立法會工務小組委員會

工程計劃項目 716CL 號
將軍澳進一步發展－將軍澳第一期堆填區基礎設施

2019 年 11 月 27 日會議的跟進事宜

圖2 - 擬建南橋西邊橋面的行人路線

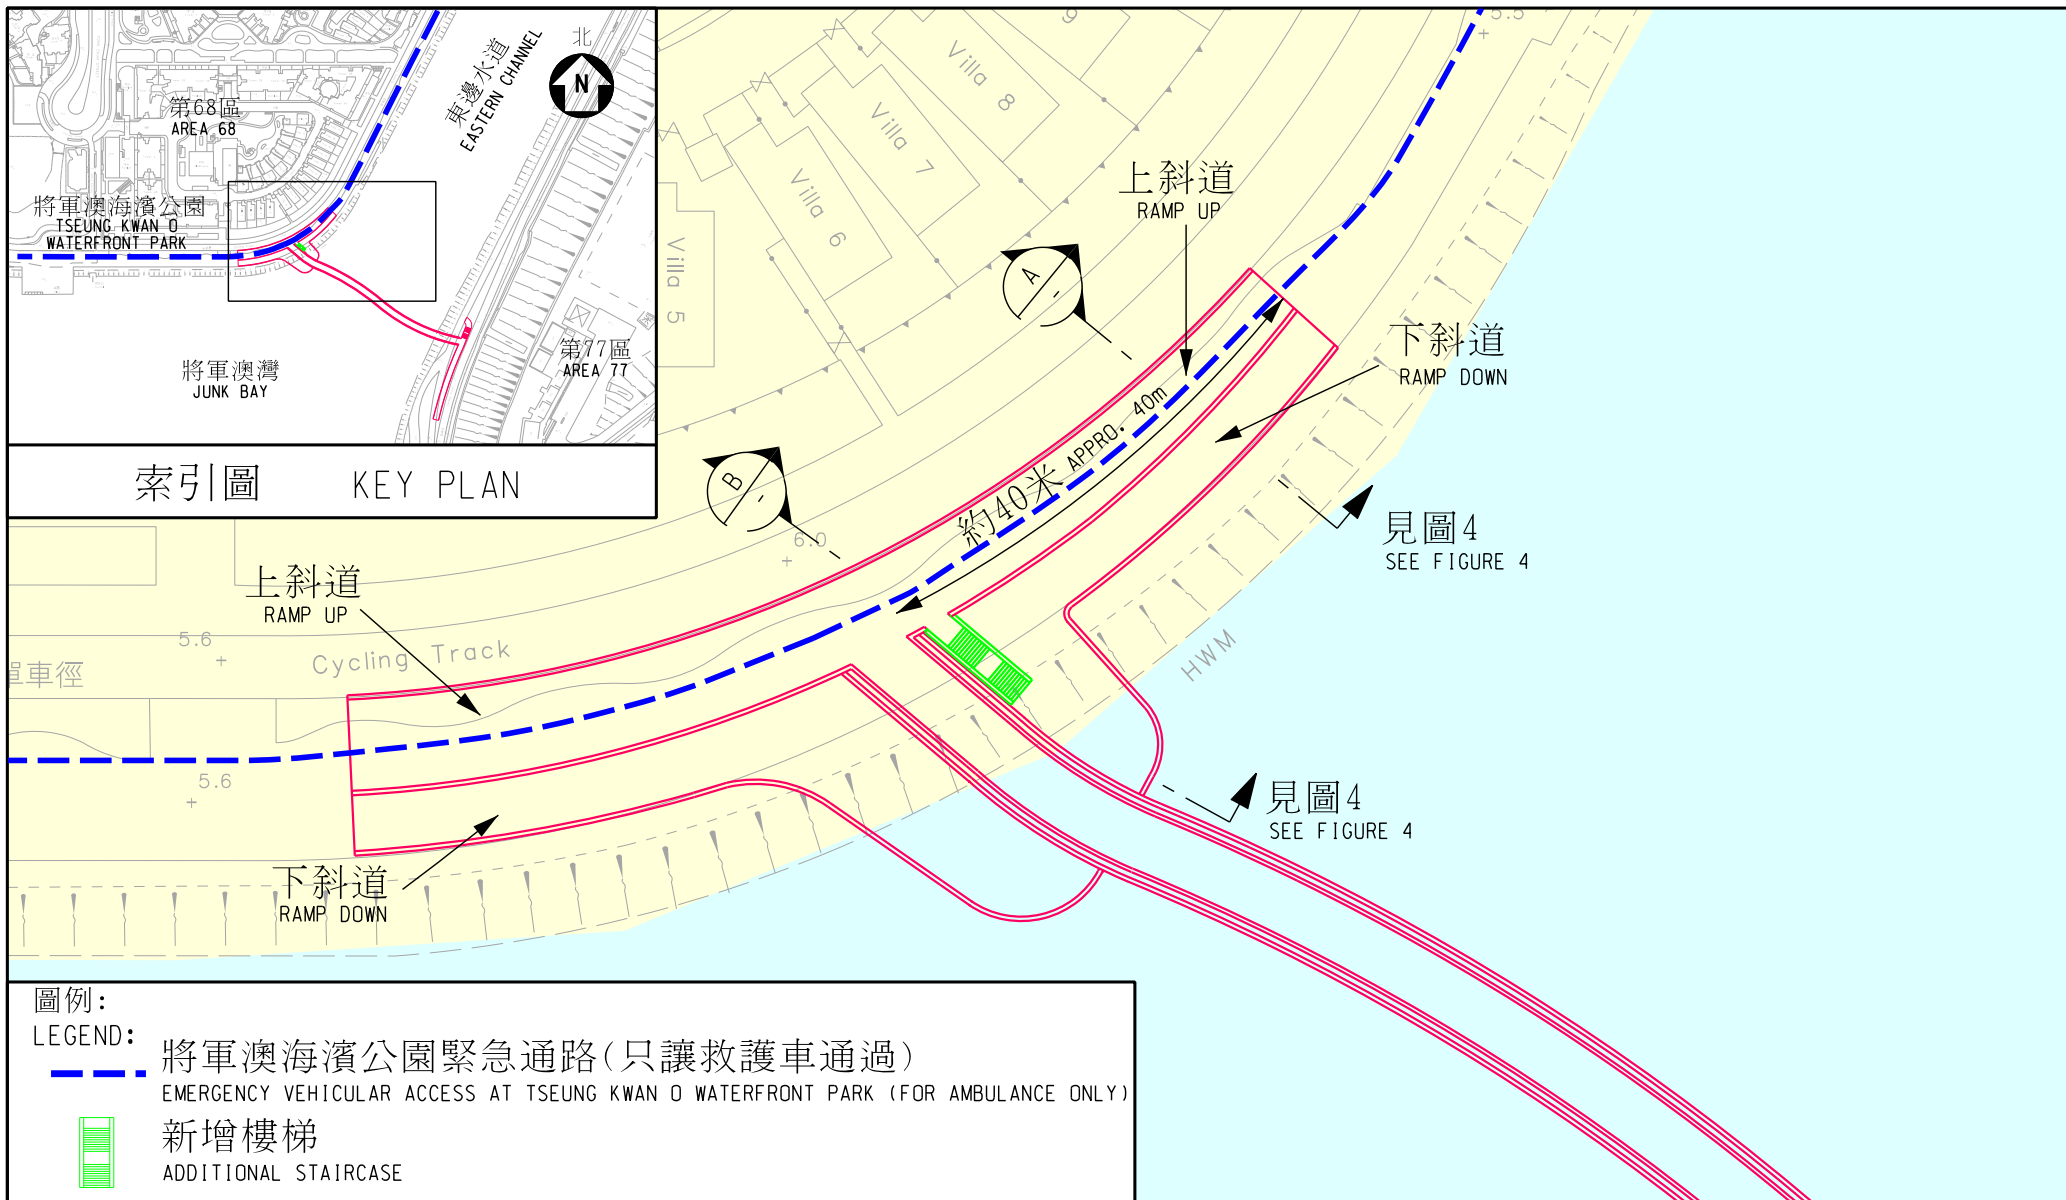
(ii) 檢視可否擬建南橋連接第 68 區的斜道加設樓梯

擬建南橋的西邊橋面連接第 68 區，其左右兩側皆設有 40 米長的上斜道和 40 米長的下斜道，分別接駁至現時將軍澳海濱公園及將來在橋下的觀景台(附圖 2)。由於在設計功能上，西邊左右兩側的上斜道將兼用作將軍澳海濱公園緊急通道的一部分，在有需要時供救護車通過，因此該斜道不適合加設樓梯。土木工程拓展署經檢視南橋橋面與橋下觀景台的連接安排後，建議加設樓梯連接橋面與橋下觀景台，以方便行人往來(附圖 3 及附圖 4)。
